**Revisión integral de la tesis de maestría del Ing. Héctor O.
Nieva realizada por Minera Alumbraera**

**"Variación de Parámetros Geoquímicos, río Vis Vis, Catamarca,
Argentina, Causas y Consecuencias"**

Figura N° 48

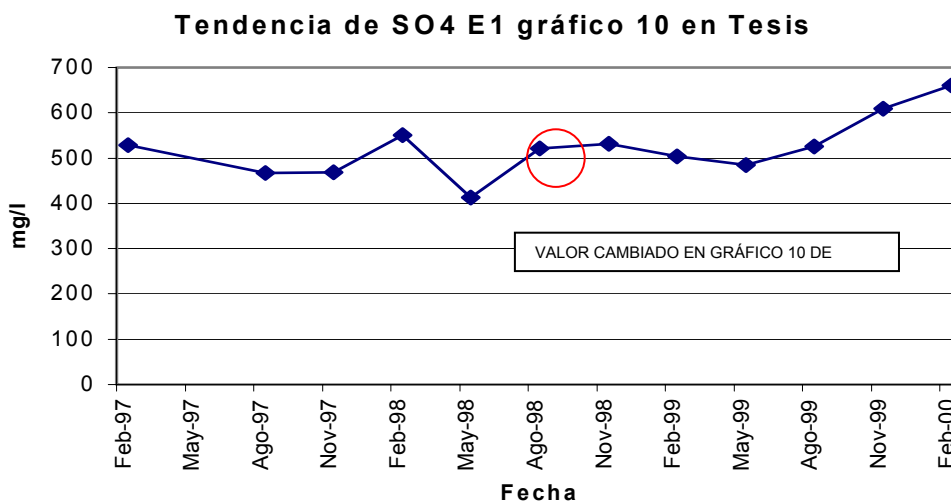
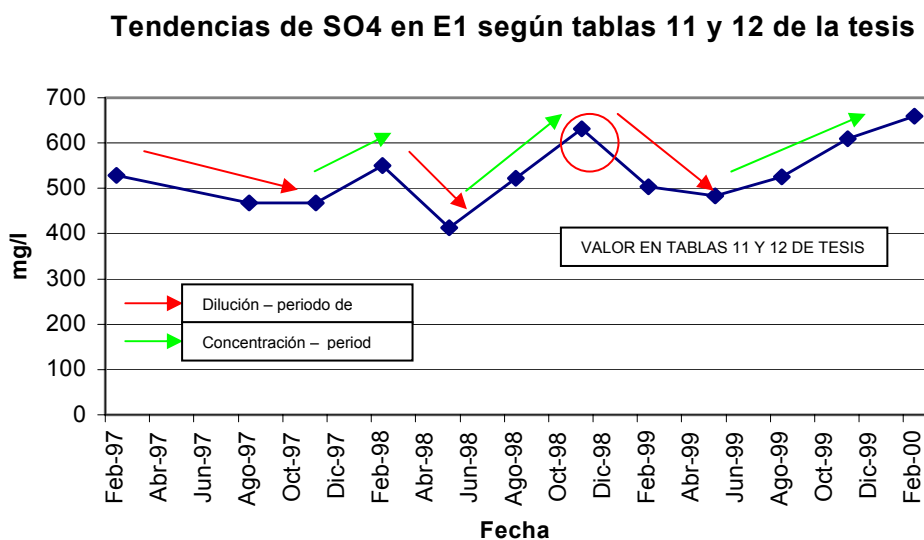
En toda su Tesis señala que los valores anteriores a mayo de 1999 son valores naturales con lo cual no le resulta conveniente mostrar el valor de 631 mg/l obtenido en Noviembre de 1998 para la estación E1.

Este análisis de la información aportada por el autor de la Tesis **demuestra un manipuleo de la misma con el objeto de llegar a conclusiones preestablecidas**, ya que es evidencia de la intención de no mostrar la variación natural real (ya sea por periodos de lluvias o pulsos termales - tal como se muestra en La Figura N° 49 - y obviamente le quitan a sus argumentos toda credibilidad.
